Разъяснения к вопросам участников проведения запроса предложений

№236/26.03.18/МИ

на выбор марки/производителя контактных устройств колонны поз. 150 цеха №54

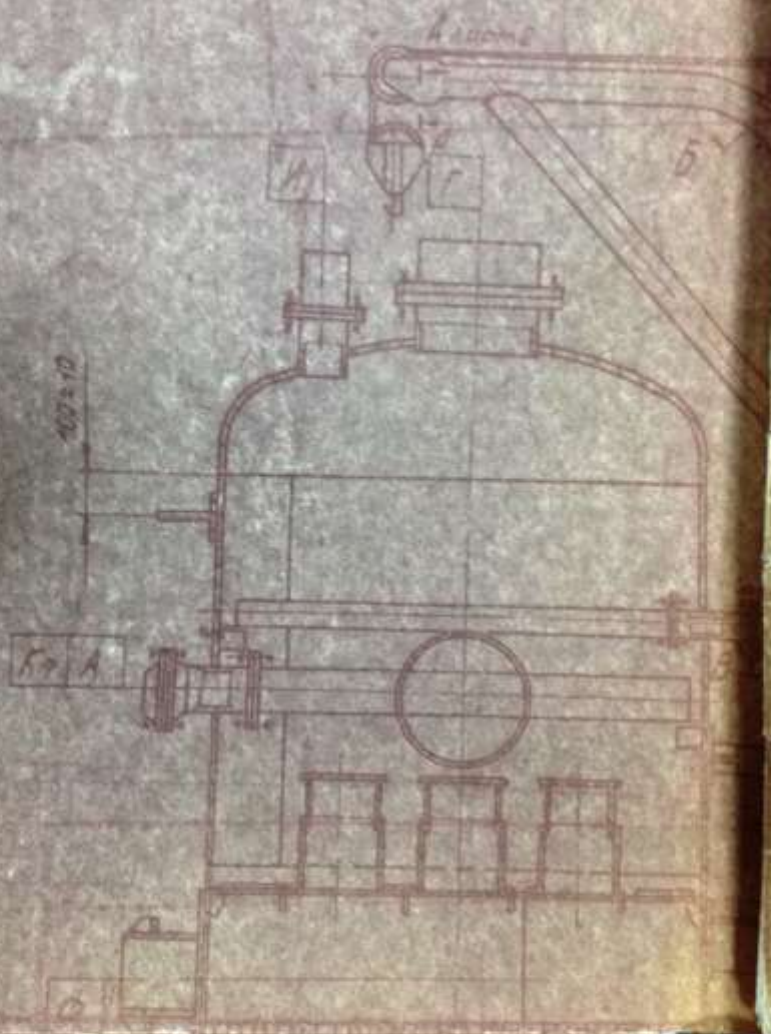
№ п/п	Вопрос участника по запросу предложений	Ответ Заказчика по запросу предложений
1	Высота, объем насадки, используемой в настоящее время? Тип используемой насадки и ее размеры? Или просим предоставить чертеж колонны (читаемый) с указанием высоты насадки в колонне.	Кольца Рашига размером 50x50x1, сталь 10X18Н10Т. Насадка расположена на 3-х полках: 3,1 м³+13,3 м³ + 13,3 м³ = 29,7 м³ общий объем колец Рашига. (чертеж колонны см. ниже) 
2	Просим уточнить, максимальное содержание аммиака в исходной смеси не более 1300мг\л?	Да. До очистки газовый конденсат содержит аммиака не более 1300 мг/л
3	Максимальное содержание CO2 в исходной смеси?	CO2 не определяется до колонны. По факту там не более 0,1% от общего потока. В гарантиях необходимо обеспечить содержание метанола и аммиака в требуемых нормах
